Nr pisma: DA.ZP.242.35.1.2018

Dotyczy: postępowania przetargowego prowadzonego w trybie przetargu nieograniczonego na zakup urządzeń medycznych oraz sondy USG do echokardiografu SSA-660A Xario wytwórcy Toshiba, znak postępowania: DA.ZP.242.35.2018.

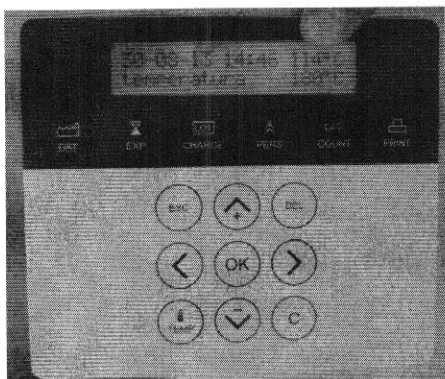
1. §2 ust. 4.7 Czy Zamawiający dopuści pulpit widoczny na poniższym zdjęciu?

Odpowiedź: Dopuszczamy.
